**泊発電所3号炉  
標準応答スペクトルを考慮した  
地震動評価について**

**令和4年4月20日  
北海道電力株式会社**

# 令和4年1月14日審査会合における指摘事項

標準応答スペクトルを考慮した地震動評価に用いる地下構造モデル

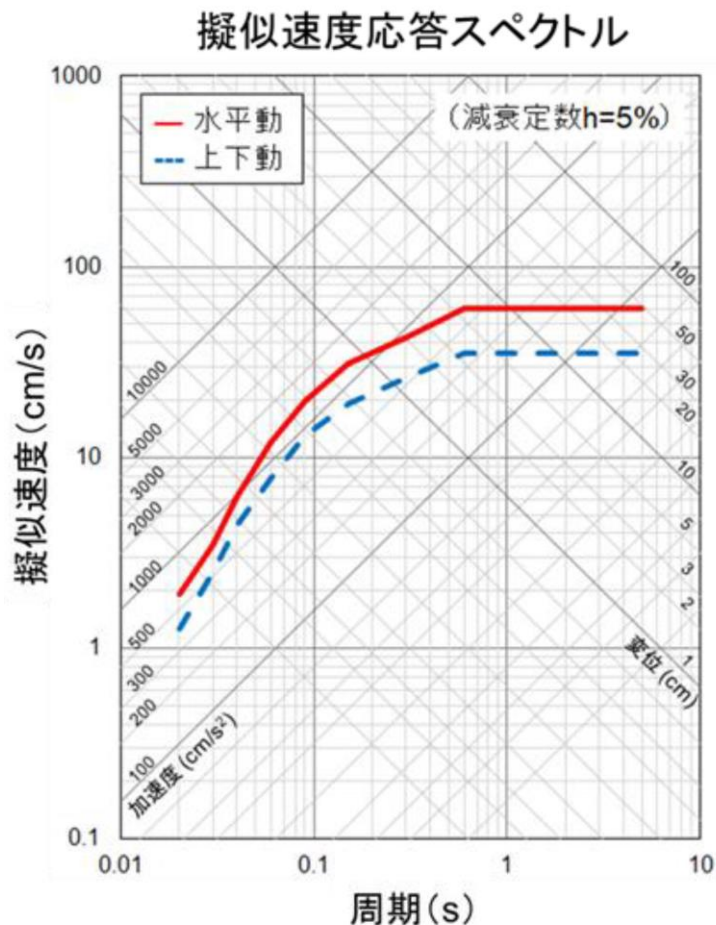
No.	指摘事項	回答方針	ページ
1	標準応答スペクトルを考慮した地震動評価にあたり、既往の地下構造モデルとは異なるモデルを用いることの妥当性が示されていない。 また、新たな地下構造モデルを設定するにあたり、減衰定数を大きく見直すことの妥当性が示されていない。	○標準応答スペクトルを考慮した地震動評価にあたり、現状の観測記録等の限られたデータでは、地下構造モデルを見直すことの妥当性を示すことが難しいことから、既往の地下構造モデルを用いて評価を実施した。	8～9
2	乱數位相を用いた模擬地震波の振幅包絡線の設定において、主要動の継続時間を適切に設定するため、Noda et al. (2002) の手法に用いる地震規模について少なくともM7.0以上とすること。	○乱數位相を用いた模擬地震波の振幅包絡線の設定において、Noda et al. (2002) の手法に用いる地震規模をM7.0とした。	12～14
3	観測位相を用いた模擬地震波の検討において、敷地で得られた観測記録だけでなく、敷地周辺の観測記録を整理し、標準応答スペクトルを考慮した地震動評価に反映する必要性について検討すること。	○敷地周辺の観測点における観測記録を収集した結果、特異な形状の波形はないこと等から、標準応答スペクトルを考慮した地震動評価に観測記録の位相特性を考慮する必要がないことを確認し、標準応答スペクトルに基づく地震動評価としては、乱數位相を用いて作成した模擬地震波を代表とした。	16～42

○既往の地下構造モデルにおける減衰定数は、大きな裕度を持って設定されていると考えられる(参考資料4.2参照)ものの、現状の観測記録等の限られたデータでは、地下構造モデルを見直すことの妥当性を示すことが難しいことから、安全側の評価となる既往の地下構造モデルを用いて標準応答スペクトルを考慮した地震動評価を実施する。

- 既往の地下構造モデルは、地震基盤を標高-2000m、解放基盤表面を標高0mとしている。
- 標準応答スペクトルを考慮した地震動評価を実施するにあたって、既往の地下構造モデルに対して、地震基盤相当面を設定する。
- 実用発電用原子炉及びその附属施設の位置、構造及び設備の基準に関する規則の解釈 別記2 第4条第5項第三号②において、地震基盤相当面は、せん断波速度 $V_s=2200\text{m/s}$ 以上の地層と定義されていることを踏まえて、標高-990m層上面を地震基盤相当面と設定する。
